改善箇所説明図

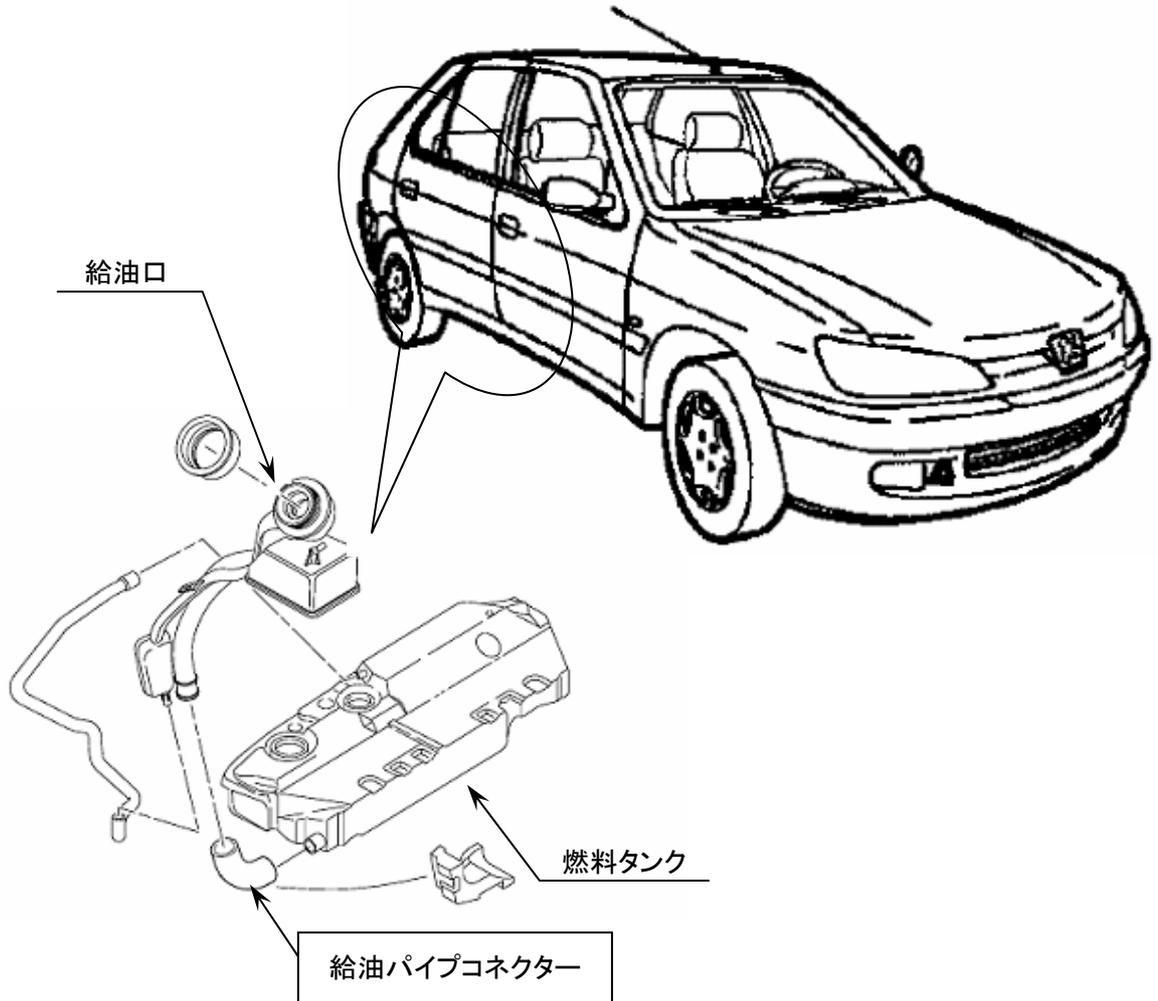
不具合発生箇所

燃料装置の給油パイプコネクターの成形方法が不適切なため、このままで使用を続けると、当該コネクター一部の成形時の継ぎ目部に亀裂が生じることがあり、最悪の場合、当該部位より燃料が漏れるおそれがある。

改善内容

全車両、当該コネクター一部を点検し、該当するものは対策品と交換する。

識別表示

部品の上下に成形時の継ぎ目のあるものは未対策品。シームレスのものは対策品である。
